监 理 通 知 单

工程名称:2018年房县光伏扶贫项目EPC总承包工程一标段

编号:ZHJL-016

事由:关于施工质量的问题

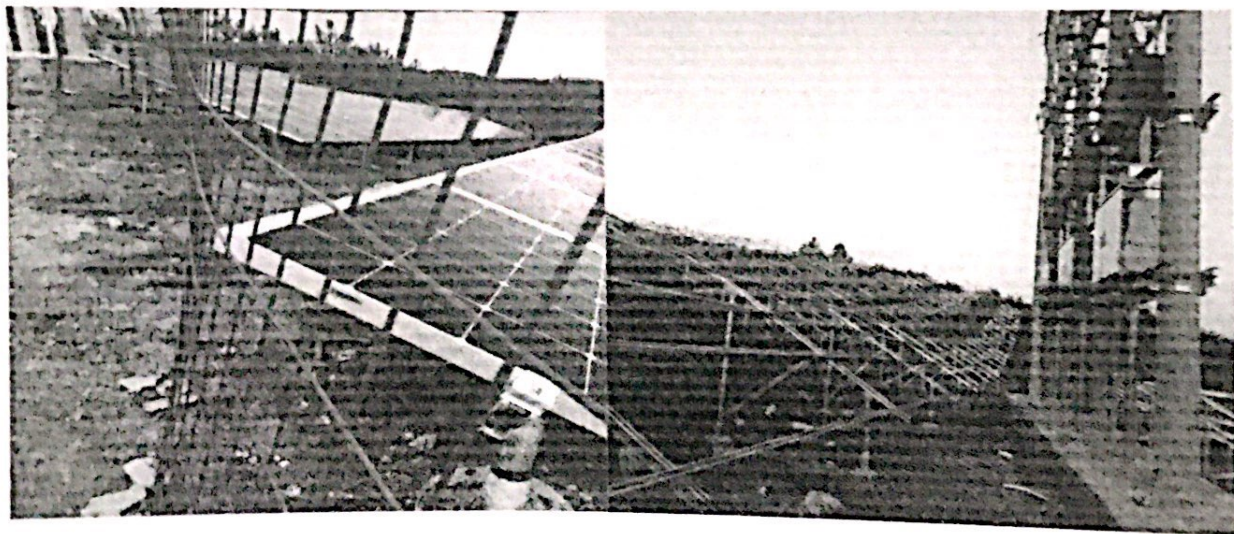
1、1#号地与2#号地交汇处路边有数架光伏组件安装后超出围网范围(附图),要求你方尽快合理组织整改;

2、2#号地下半部分区域有2组支架处于外线多个变压器的阴影当中,我方已多次口头要求你方整改,目前仍未整改,并且部分区域存在树林遮阴情况;如若未及时整改,严禁进行光伏组件安装,若你方私自强行安装光伏组件,根据业主下发的《2018年房县光伏扶贫项目管理规定办法》将对你方进行经济处罚(附图)。

以上问题要求你方及时整改,整改完毕后报与我监理方进行复查。
